- 1. OBJETIVO:** Cumplir con los requisitos establecidos por el Reglamento Técnico de Instalaciones Eléctricas (RETIE) a fin de conocer y evaluar los riesgos de origen eléctrico, y tomar las medidas necesarias para evitar que tales riesgos se materialicen en incidentes o accidentes.
- 2. FACTOR DE RIESGO ASOCIADO** Riesgo eléctrico (Electrocución, incendios o explosión, fibrilación ventricular, quemaduras y muerte)

### 3. ESPECIFICACIONES DE MEJORAS

**TABLERO ELÉCTRICO # 35**

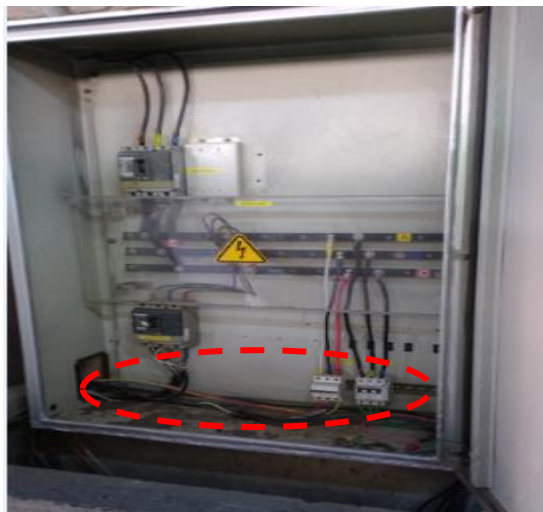
✓ Como se evidencia en la imagen se encuentran

conductores (cableado) segados a barraje de 440 V  
Para evitar futuras prolongaciones con empalmes (las cuales se recomiendan no realizar según RETIE) o generar corto circuito, se recomienda la eliminación de cable parásito en la instalación eléctrica de este tablero.

- ✓ Según artículo 20.23.1.1 del RETIE, numeral "a" dice: "Los tableros deben fabricarse de tal manera que las partes energizadas peligrosas no deben ser accesibles y las partes energizadas accesibles no deben ser peligrosas, tanto en operaciones normal como en caso de falla". Como se puede evidenciar en la imagen el tablero no cumple con la norma.

✓ Eliminación de cable parásito en la instalación eléctrica del

tablero

- ✓ Para garantizar el cumplimiento del RETIE y resguardar la vida de los trabajadores se recomienda implementar un sistema para aislar las partes energizadas (barrajes) por medio de acrílicos que impida exposición con partes energizadas.

**TABLERO ELÉCTRICO # HANGAR**

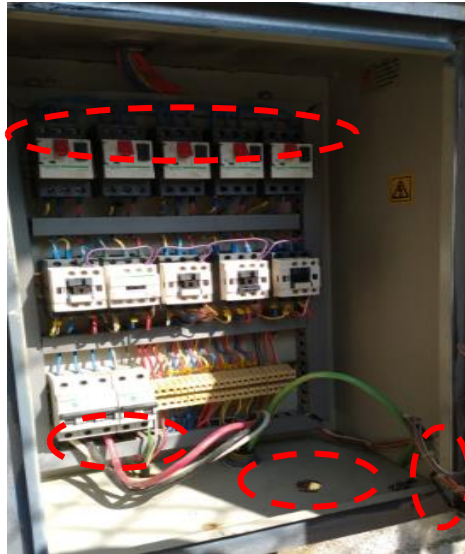
- ✓ Como se evidencia en la imagen el tablero eléctrico se encuentra sobrecargado, carece de algunas tapas en las canalizaciones donde se alojan conductores, se encontraron conductores parásitos, desorganización de la instalación.
- ✓ Según artículo 20.23.1.2 del RETIE la tapa del tablero no está sólidamente conectada a tierra.
- ✓ Se evidencio desprendimiento a uno de los lados de la tapa del tablero.
- ✓ Como se evidencia en la imagen la puerta del tablero no está sólidamente conectada a tierra. Para dar cumplimiento al artículo 20.23.1.2 del RETIE se recomienda conectar sólidamente a tierra la tapa del tablero.

- ✓ De acuerdo a los hallazgos enunciados anteriormente se recomienda restaurar el tablero eléctrico para dar cumplimiento a los requisitos del RETIE.

**TABLERO ELÉCTRICO # 13**

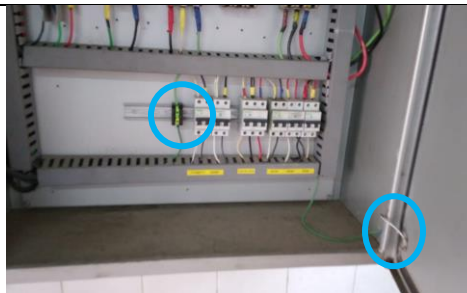
- ✓ Como se evidencia en la imagen el tablero eléctrico no está aterrizado sólidamente a tierra y carece de conexión a tierra.
- ✓ Según artículo 20.23.1.1 del RETIE, numeral "a" dice: "Los tableros deben fabricarse de tal manera que las partes energizadas peligrosas no deben ser accesibles y las partes energizadas accesibles no deben ser peligrosas, tanto en operaciones normal como en caso de falla". Como se puede evidenciar en la imagen el tablero no cumple con la norma.

- ✓ Se recomienda realizar conexión a tierra para el tablero eléctrico.
- ✓ Para garantizar el cumplimiento del RETIE y resguardar la vida de los trabajadores se recomienda implementar un sistema para aislar las partes energizadas (barrajes) por medio de acrílicos que impida exposición con partes energizadas.

- ✓ Instalación de tierra.

### TABLERO ELÉCTRICO # 5

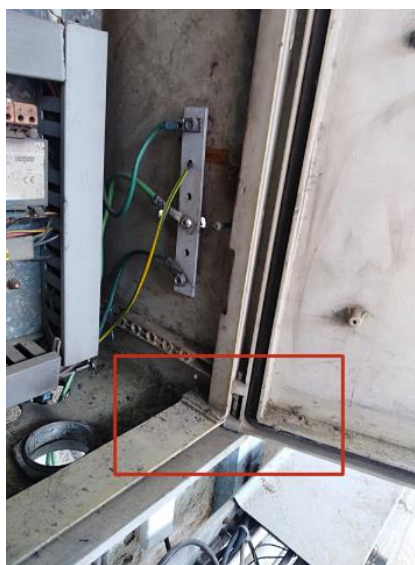
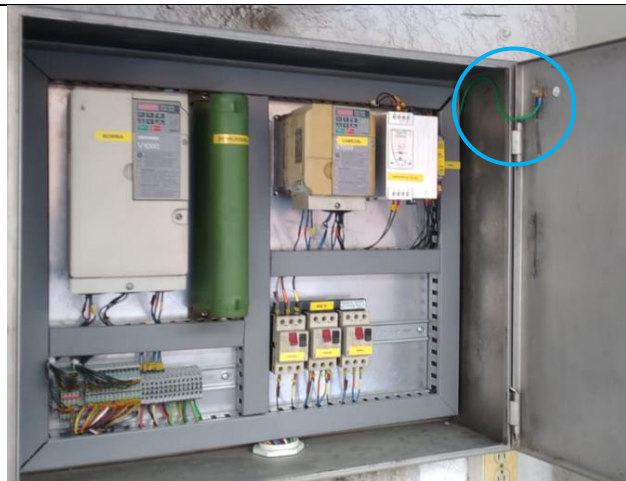
- ✓ Como se evidencia en la imagen la puerta del tablero no está sólidamente conectada a tierra. Para dar cumplimiento al artículo 20.23.1.2 del RETIE se recomienda conectar sólidamente a tierra la tapa del tablero.

- ✓ Se recomienda aterrizar sólidamente a tierra puerta de tablero. Para cumplir con este requerimiento se debe instalar tuerca en la puerta de tablero y conectar cable de tierra a la misma.

### TABLERO ELÉCTRICO # 15

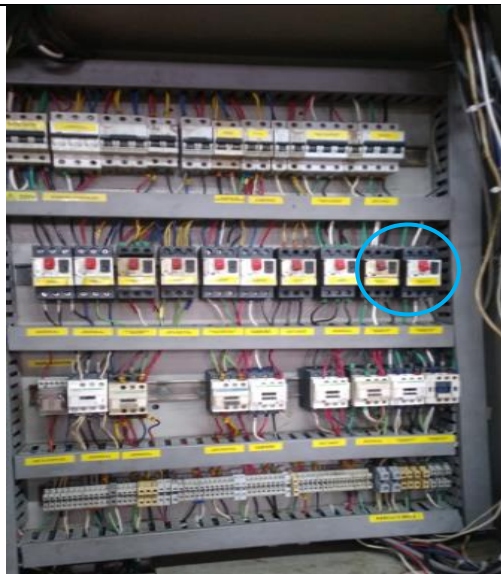
- ✓ Como se evidencia en la imagen la puerta del tablero no está sólidamente conectada a tierra. Para dar cumplimiento al artículo 20.23.1.2 del RETIE se recomienda conectar sólidamente a tierra la tapa del tablero.

- ✓ Se recomienda aterrizar sólidamente a tierra puerta de tablero. Para cumplir con este requerimiento se debe instalar tuerca en la puerta de tablero y conectar cable de tierra a la misma.

### **TABLERO ELÉCTRICO # 17**

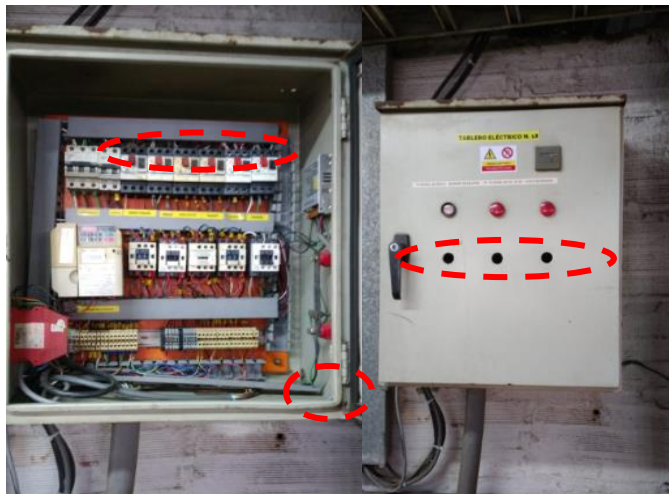
- ✓ Como se evidencia en la imagen la puerta del tablero no está sólidamente conectada a tierra. Para dar

| <p>cumplimiento al artículo 20.23.1.2 del RETIE se recomienda conectar sólidamente a tierra la tapa del tablero.</p> <ul style="list-style-type: none"> <li>✓ De acuerdo con el artículo 20.5.2 numeral "e" del RETIE dice: "No se deben retirar tapas de entrada de ductos no utilizadas, ni se deben hacer perforaciones adicionales." Se puede evidenciar en la imagen el tablero incumple con lo previamente descrito.</li> <li>✓ Como se evidencia en la imagen se encuentran conductores (cableado) segados. Para evitar futuras prolongaciones con empalmes (las cuales son prohibidas por el RETIE) o generar corto circuito, se recomienda la eliminación de cable parásito en la instalación eléctrica de este tablero.</li> </ul> | <p>instalar tuerca en la puerta de tablero y conectar cable de tierra a la misma.</p> <ul style="list-style-type: none"> <li>✓ Cubrir orificios de tapas del tablero.</li> <li>✓ Eliminar cables parásitos de la instalación.</li> </ul> |

- ✓ Se recomienda aterrizar sólidamente a tierra puerta de tablero. Para cumplir con este requerimiento se debe

### **TABLERO ELÉCTRICO # 24**

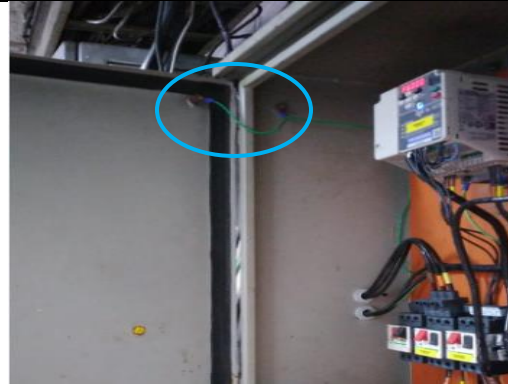
- ✓ De acuerdo con el artículo 20.5.2 numeral "e" del RETIE dice: "No se deben retirar tapas de entrada de ductos no utilizadas, ni se deben hacer perforaciones adicionales." Se puede evidenciar en la imagen el tablero incumple con lo previamente descrito.
- ✓ Se evidencia que la puerta del tablero no está sólidamente conectada a tierra. Para dar cumplimiento al artículo 20.23.1.2 del RETIE se recomienda conectar sólidamente a tierra la tapa del tablero.

- ✓ Cubrir orificios en los tapas de los tableros
- ✓ Aterrizar sólidamente a tierra tapa de tablero.

**TABLERO ELÉCTRICO # 34**

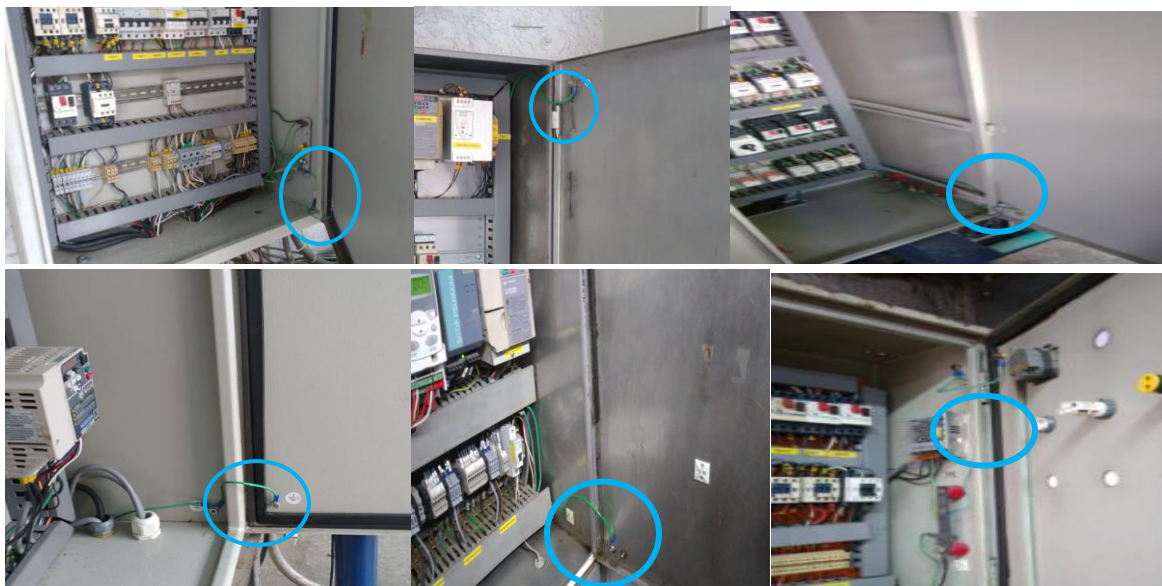
- ✓ Se evidencia que el tablero carece de etiquetas que facilite la identificación de los dispositivos eléctricos.

- ✓ El tablero eléctrico #34 disipa demasiado calor por la cantidad de dispositivos eléctricos que contiene, debido a esto se puede generar fallas, afectando el rendimiento y eficiencia de los equipos. Como se evidencia en la imagen el tablero carece de extractores.

- ✓ Se recomienda instalar extractores para ventilar y disipar el calor generado en el tablero.

- ✓ Se realizó etiquetado de tablero para una mejor identificación
